Überbauungsordnung «Höchfeldweg»

Mitwirkungsbericht

März 2023

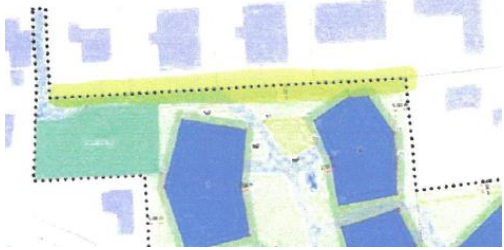
Nr.	Zusammenfassung der Eingabe	Bemerkungen	Entscheid
3	Der Mitwirkende schlägt vor, das Meteorwasser grundsätzlich in Vorfluter abzuleiten und nicht in die ARA. Ein Trennsystem wäre die richtige Lösung. Die Rückhaltebecken sind ungeeignet.		<ul style="list-style-type: none"> ▪ Eine Versickerung ist infolge der Geologie nicht möglich. Ein Trennsystem ist im Bereich der Bütikofenstrasse nicht vorhanden. Im Generellen Entwässerungsplan (GEP) ist für die vorliegende Überbauung die Entwässerung im Mischsystem mit Retention des Niederschlagabwassers vorgesehen. Innerhalb der Parzelle wird das Trennsystem bis in die Nähe der Parzellengrenze realisiert, damit bei einer später allfälligen Einführung des Trennsystems das gefasste Regenabwasser an ein Gewässer angeschlossen werden könnte. ▪ Ein Fachgutachten der M + P Ingenieure AG geht davon aus, dass über das gesamte kommunale Abwassernetz gesehen, das Netz mit den vorgesehenen Massnahmen gegenüber heute entlastet wird, da die Einlaufschächte vom Chilchweg neu an das Retentionsbecken angeschlossen werden und nicht mehr wie heute direkt an der Kanalisation. ▪ Durch die vorgesehenen Massnahmen können die Probleme bezüglich Oberflächenabfluss vom Höchfeld im Bereich der ZPP 6 voraussichtlich gelöst und behoben werden.

3	Ist die Dimension der Kanalisationsleitung in der Bütikofenstrasse genügend, nachdem mit der Überbauung Hellacher jetzt schon Rückstau entsteht? Wer kommt für die entstehenden Kosten bei einem zusätzlichen Rückstau auf, welcher zu Überschwemmungen in Kellern führen?		<ul style="list-style-type: none"> ▪ Gemäss technischem Bericht der M+P Ingenieure AG werden die Einlaufschächte vom Chilweg neu an das Retentionsbecken angeschlossen und nicht mehr wie heute direkt an der Kanalisation. Durch die vorgesehenen Massnahmen können die Probleme bezüglich Oberflächenabfluss vom Höchfeld im Bereich der ZPP 6 gelöst und behoben werden.

12, 13	Die Mitwirkenden gehen davon aus, dass trotz Massnahmen (Retentionsbecken), bei Starkregen weiterhin grosse Wassermassen den Hang hinunterfliessen. Gemäss Querschnitt läuft das Wasser neu gegen die Liegenschaft am Selzweg. Die Umgebung ist so zu gestalten, dass das Wasser wie bis anhin nach Norden abfließt. Die Massnahmen sind vor der Bauphase einzuleiten.		<p>Die M + P Ingenieure AG berechneten die Grösse der Retentionsbecken wie folgt:</p> <ul style="list-style-type: none"> ▪ Bei den meisten Ereignissen, bei welchen die Feuerwehr intervenieren musste, handelt es sich um Wasser, welches bei einem kurzfristigen Niederschlag (Gewitter) angefallen und oberflächlich abgeflossen ist. ▪ Aus diesem Grund ist das Wasser für einen 10-minütigen Kurzregen mit einer Wiederkehrperiode von 100 Jahren, welches vom Höchfeldweg in die

<ul style="list-style-type: none"> ▪ Die Problematik des Oberflächenabflusses im Bereich der Einfamilienhäuser, resp. der vor 2 Jahren erstellten Überbauung Hellacher liegen jedoch ausserhalb des Einflussperimeters ZPP 6 und bleiben bestehen. ▪ Die Grundeigentümer der ZPP 6 werden in einem Schadenfall keine Kosten übernehmen, da die Dimensionierung der Leitungen in den Strassen (ausserhalb des Grundstücks) nicht in der Verantwortung der Grundeigentümer liegt und die Kosten über den Infrastrukturvertrag abgegolten werden. ▪ Das Erstellen von Massnahmen gegen Rückstau der Kanalisation bis auf Höhe Strassenniveau liegt in der Verantwortung der jeweiligen Grundeigentümer gemäss Abwasserentsorgungsreglement Art. 19/26.
4	Die Mitwirkenden fragen sich, wie sichergestellt wird, dass der Oberflächenabfluss die Liegenschaft am Höchfeldweg 16 nicht negativ beeinflusst. Dieses Wasser kann voraussichtlich nicht im vorgesehenen Retentionsvolumen zurückgehalten werden. Das Rückhaltevolumen sei technisch sicher eine praktikable Lösung, jedoch gäbe es aus ökologischer, klimatischer und nachhaltiger Sicht besser geeignete Lösungen.		<ul style="list-style-type: none"> ▪ Ein Fachgutachten der M + P Ingenieure AG geht von einem notwendigen Retentionsvolumen für das zufließende Oberflächenwasser vom Höchfeld von rund 400 m³ für das Hangwasser aus. Für den Regenwasserabfluss der Überbauung ist, unter Berücksichtigung des maximal ständigen Abflusses von 2.9 l/s, ein weiteres Retentionsvolumen mit einer Grösse von ca. 120 m³ vorzusehen. ▪ Gemäss Überbauungsvorschriften können sowohl ein Becken als auch mehrere Retentionsbehälter in das Netz der Überbauung eingebunden werden. Ein unterirdischer Retentionskörper ist im Bereich des «Alter Chilchweg» angedacht.

<p>Überbauung ZPP 6 fliesst aufzunehmen und in einem Retentionsbecken zurückzuhalten.</p> <ul style="list-style-type: none"> ▪ Für ein stündiges Regenereignis ist das Wasser für ein Ereignis mit einer Wiederkehrperiode von 30 Jahren in einem Retentionsbecken aufzunehmen. Dies ergäbe ein Retentionsvolumen von 387 m³. Entscheid: Retentionsbecken von 400 m³ vorsehen. Somit wird kein zusätzliches Hangwasser von der Überbauung ZPP 6 in Richtung der Liegenschaft am Selzweg fliessen.
13	<p>Die Mitwirkenden weisen darauf hin, dass heute eine öffentliche Entwässerungsleitung vom bisherigen Wasser-Sammelschacht am Chilchweg nordwärts über das Höchfeld und dann auf der Südseite des Grundstücks Nr. 1813 bis zum Wendeplatz am Selzweg besteht. Aufgrund der vorgesehenen neuen Retentionsanlage beim Chilchweg und gemäss dem technischen Bericht wird die öffentliche Entwässerungsleitung nicht mehr gebraucht. Die Mitwirkenden bitten um die Streichung des Durchleitungsrechts über das Grundstück Nr. 1813.</p>		<ul style="list-style-type: none"> ▪ Der Gemeinderat bittet um Verständnis, dass das Anliegen nicht Bestandteil der vorliegenden Überbauungsordnung ist. ▪ Das Anliegen wird durch die Gemeinde in einem separaten Verfahren geprüft. ▪ Es wird keine Änderung an der Überbauungsordnung vorgenommen.
